GBNR 23/567, BK08 - Orientering om planstatus og trong for tilleggssopplysningar

Det blir vist til søknad om oppføring av tomannsbustad innanfor Elvaåsen, utbyggingsområde BK08. Kommunen stadfestar å ha motteke dykkar søknad 25.10.2017.

Av utsnitt av reguleringsplankartet for eigedomen følgjer det at rettsleg bindande planeringshøgde for eigedomen er kote +32 moh:

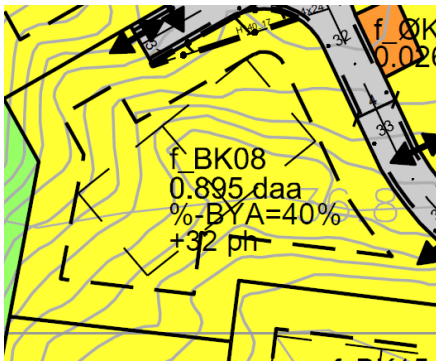
Administrasjonen er ikkje samd med ansvarleg søkjar sin tolking av planen, som inneber at *faktisk* planeringshøgde på eigedommen kan endrast til kote +33 moh på den føresetnad at topp mønehøgde framleis vil ligge innanfor kravet på maksimalt 9 meter over *regulert* planeringshøgde. Administrasjonen meiner at regulert planeringshøgde er rettsleg bindande bestemt gjennom reguleringsplanen, uavhengig av topp mønehøgde på omsøkt bygg. Mønehøgde og planeringshøgde er to sjølvstendige krav i reguleringsplanen, som begge må vere oppfylt for at tiltaket skal kunne godkjennast.

Føreliggjande søknad krev difor reguleringsendring, alternativt dispensasjon. Dersom høgdeplassering av vegtraséen i området inneber at planeringshøgde må endrast for resterande, eller eit større tal på utbyggingsområde i feltet, vil det vere administrasjonen sitt utgangspunkt at planen må endrast gjennom reguleringsprosess og ikkje dispensasjonar. Dersom tiltakshavar vel å søkje om dispensasjon frå regulert planeringshøgde, må det påreknast krav om nabovarsling av alle naboeigedomane til omsøkt eigedom (gbnr 23/567), jf pbl § 19-1.
